Superservicios	INFORME DE VIGILANCIA O INSPECCIÓN ESPECIAL, DETALLADA O CONCRETA	 SIGME
------------------------------------------------------------------------------------------------------------	----------------------------------------------------------------------------------	-----------------------------------------------------------------------------------------------------

1.1 Nombre o razón social:	MUNICIPIO DE GACHANCIPÁ - CUNDINAMARCA															
1.2 NIT:	899999419-1															
1.3 ID (SUI – RUPS):	20739															
1.4 Servicio público domiciliario (SPD) prestado objeto de la vigilancia o inspección:	Alcantarillado.															
1.5 Actividad del SPD objeto de la vigilancia o inspección:	Alcantarillado: <ul style="list-style-type: none"> • Recolección. • Conducción de residuos líquidos. • Tratamiento. • Disposición final. 															
1.6 Fecha de inicio de operación en la actividad a vigilar o inspeccionar:

En ese sentido, la Superintendencia de Servicios Públicos Domiciliarios (SSPD) adelantó visita de inspección a la Alcaldía de Gachancipá los días 27 y 29 de noviembre de 2024, para verificar

Ilustración 6 Lechos de secado

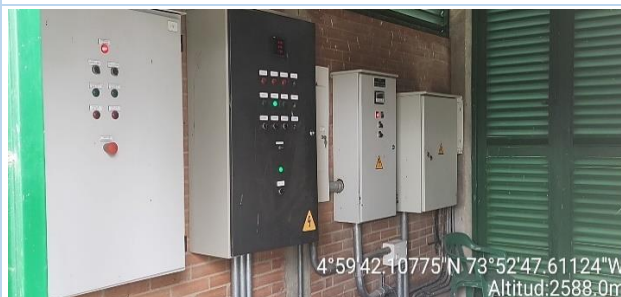
Existen dos (2) mecanismos compuestos por lechos filtrantes principalmente en materiales sintéticos, sobre los que utilizan un tipo de soporte del crecimiento biológico como los limos para percolar el agua residual y distribuirse mediante brazos rotatorios con caudal de diseño de 40 l/s. Estas estructuras están construidas en material de concreto reforzado y tienen dimensiones de 8 m de altura aproximadamente y un diámetro de 5.5 m aproximadamente. Cabe mencionar que, durante la inspección ocular realizada, se evidenció que, los mecanismos del eje central de los brazos de distribución se encontraron deteriorados y con presencia de corrosión.

En dicha unidad se identificó rejilla para la recolección de la fracción líquida de los lodos generados en el proceso de tratamiento, la cual retorna al sistema. Se precisa que, la estructura de la cubierta se evidenció en estado de deterioro y destechada parcialmente, así como la elevada presencia de corrosión en vigas y columnas.
